GRE.EEC.R.73.IT.W.15067.00.119.00

# IMPIANTO EOLICO "MACOMER 2"

## Riscontri alle richieste di integrazioni della commissione tecnica PNRR-PNIEC

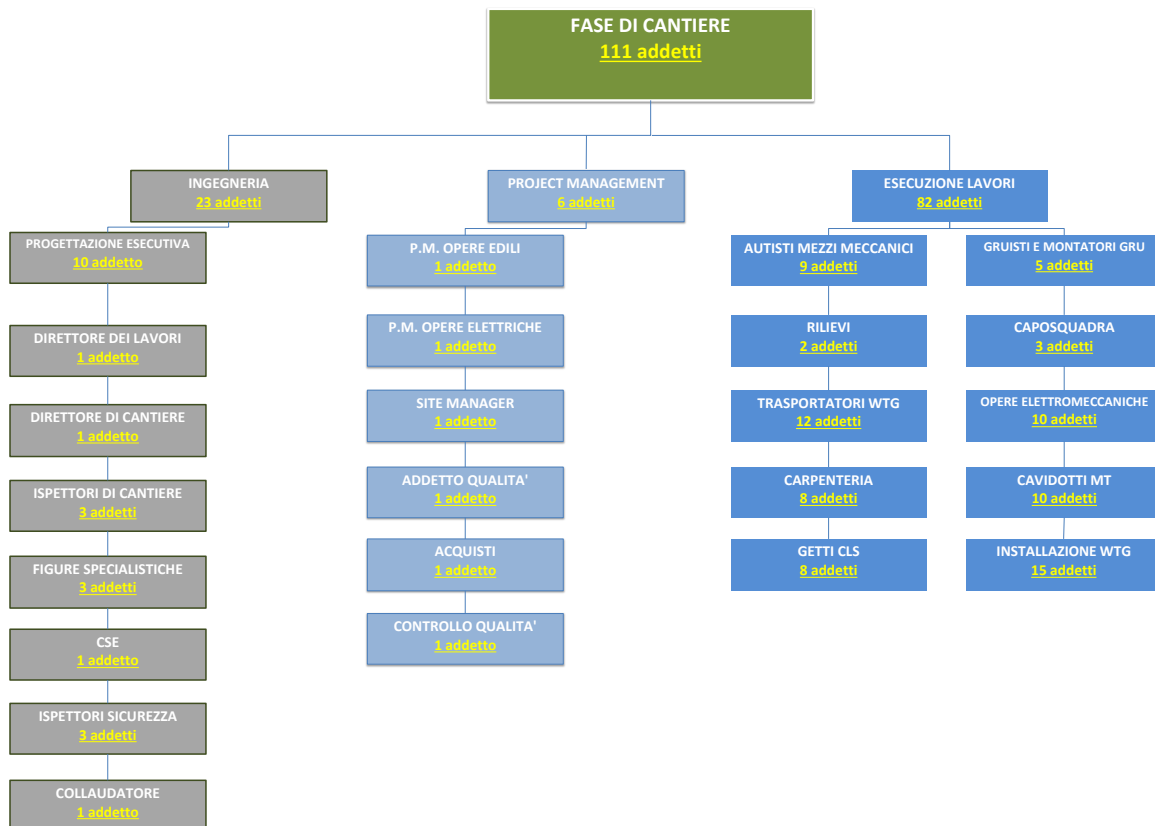
*Dettagliare quanto riportato a pag. 95 del SIA relativamente alle distanze non rispettate per le coppie di aerogeneratori (M2\_01-M2\_02 e M2\_04-M2\_05).*

In riferimento alla segnalata affermazione contenuta nello SIA si rappresenta che **trattasi di una erronea valutazione** in quanto **tutte le coppie di aerogeneratori in progetto rispettano le interdistanze minime raccomandate dalle LL.GG. Nazionali** (D.M. 10/09/2010), pari a 5 diametri lungo la direzione prevalente del vento e 3 diametri lungo la direzione perpendicolare a quella prevalente del vento, come si evince dall'esame dell'allegato Elaborato GRE.EEC.D.73.IT.W.15067.00.121.00 - Carta interdistanze WTG (Rev.

0 - 16/04/24).
